M O X 燃 料 加 工 施 設 に お け る  
新 規 制 基 準 に 対 す る 適 合 性

安全審査 整理資料

再処理施設との共用及び取り合いに係る変更

第1図 変更範囲に関する概要図 (平面図)

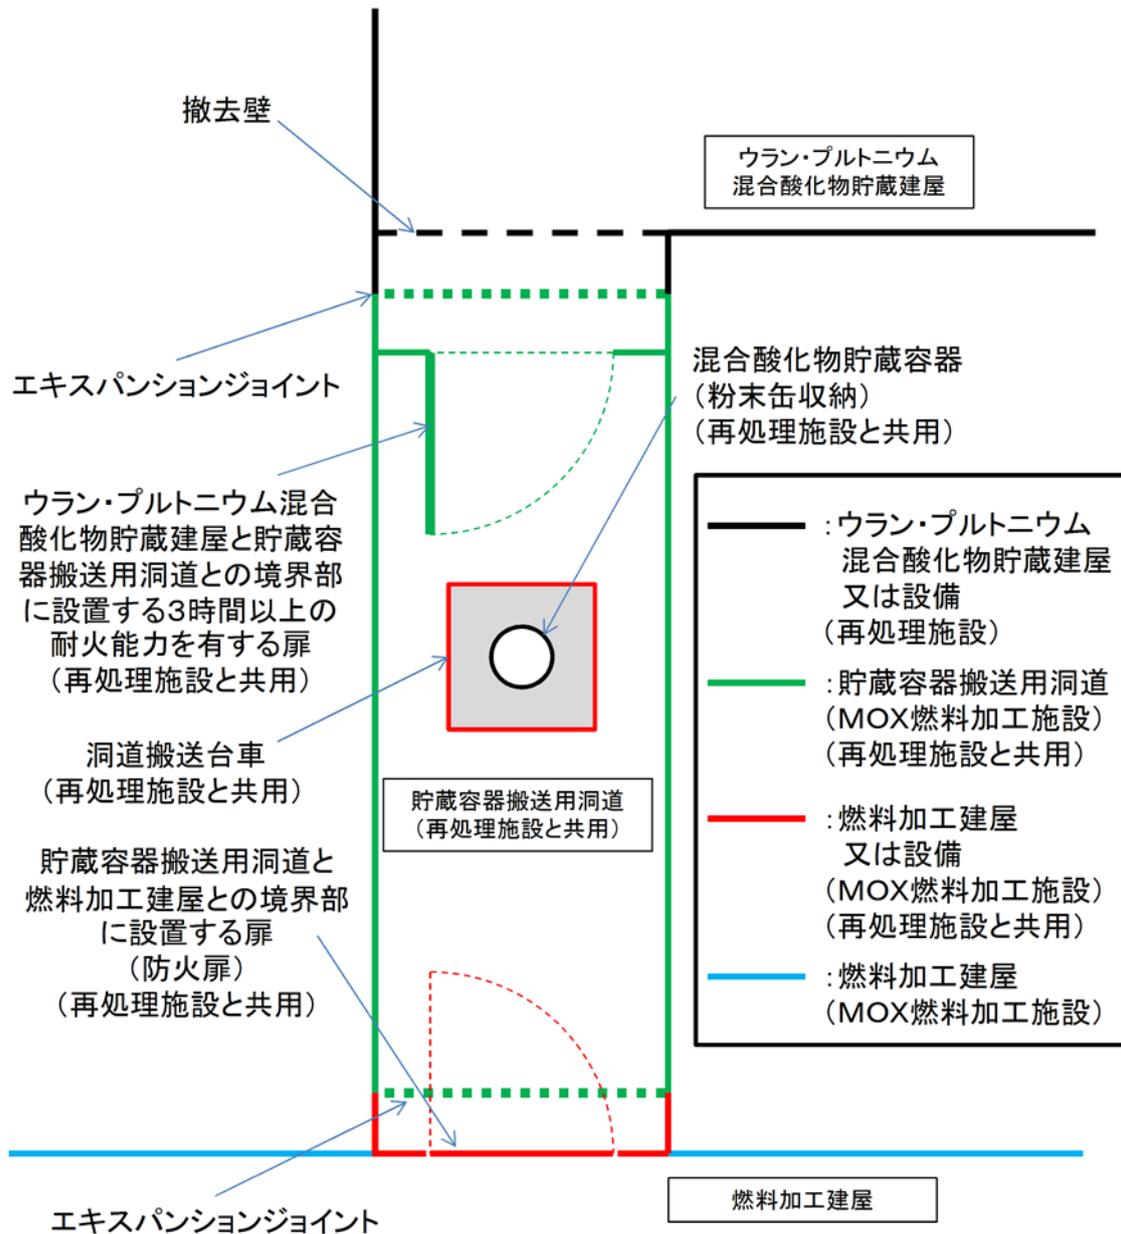
MOX燃料加工施設（以下、「加工施設」という。）の燃料加工建屋は、再処理施設のウラン・プルトニウム混合酸化物貯蔵建屋の南側に隣接する形で設置し、ウラン・プルトニウム混合酸化物貯蔵建屋とは貯蔵容器搬送用洞道を介して接続する。

これに伴い、加工施設の貯蔵容器搬送用洞道及び燃料加工建屋の一部は、再処理施設の負圧管理の境界として、再処理施設のウラン・プルトニウム混合酸化物貯蔵建屋の撤去壁の撤去後に再処理施設と共用する。

共用の範囲には、再処理施設のウラン・プルトニウム混合酸化物貯蔵建屋と貯蔵容器搬送用洞道との境界部に設置する3時間以上の耐火能力を有する扉及び貯蔵容器搬送用洞道と燃料加工建屋との境界部に設置する扉を含む。

変更範囲に関する概要図を第1図に示す。
